改善箇所説明図

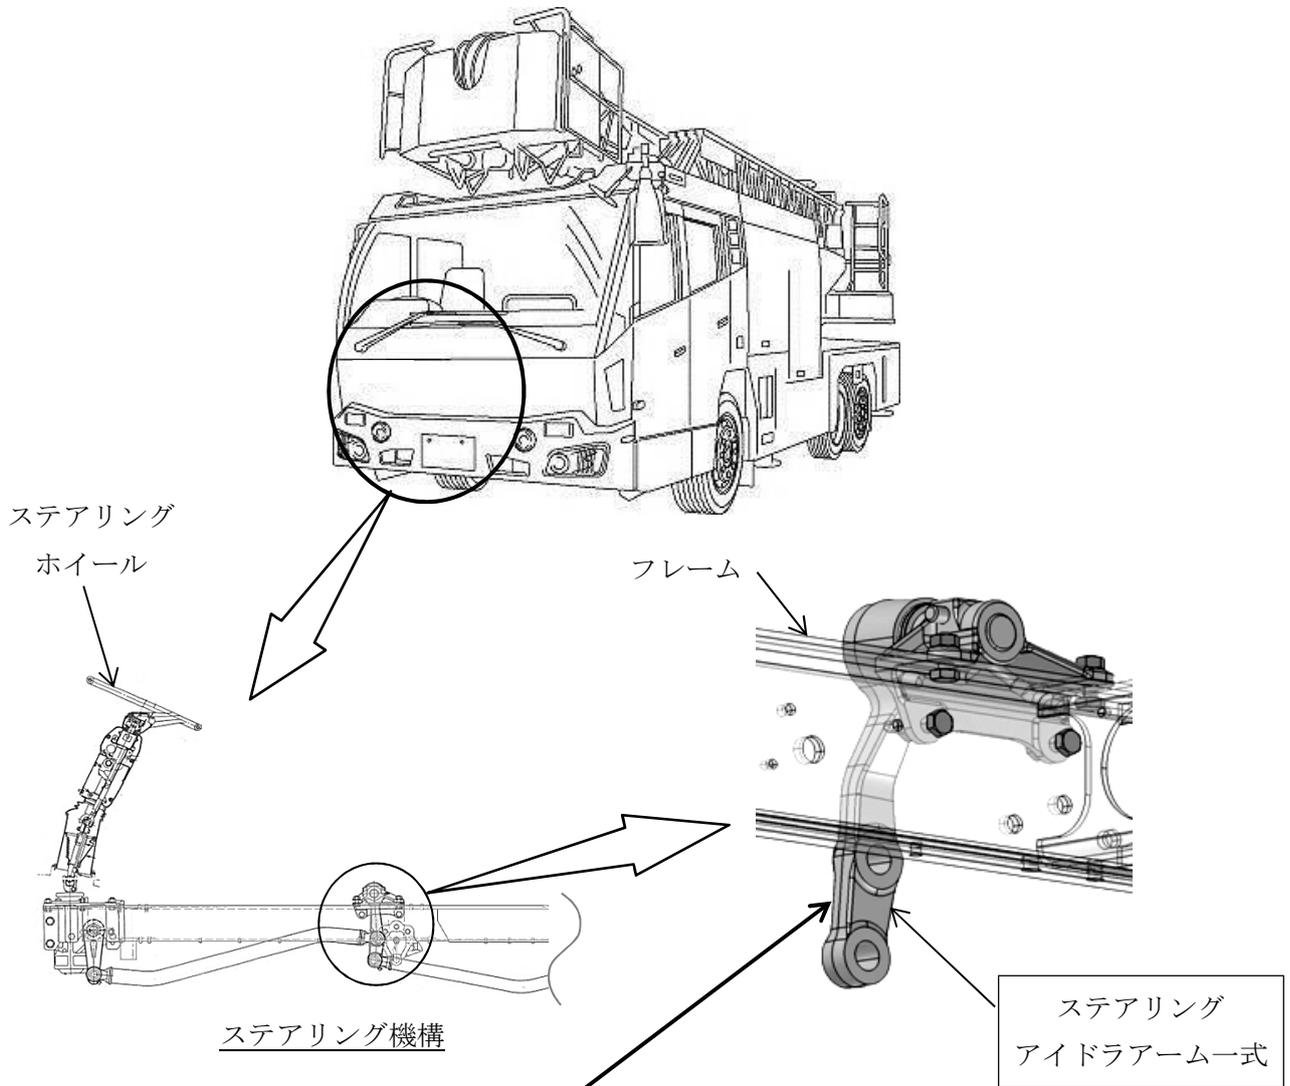
基準不適合発生箇所

はしご消防車において、ステアリングアイドラームの強度が不足しているため、据え切り操作を繰り返すと、当該アームに亀裂が発生することがある。そのため、そのまま使用を続けると、最悪の場合、アームが折損し、操舵できなくなるおそれがある。

改善の内容：

全車両、当該アイドラーム一式を対策品に交換する。

識別：改善済車両にはステアリングアイドラームに白色ペイントを塗布する。
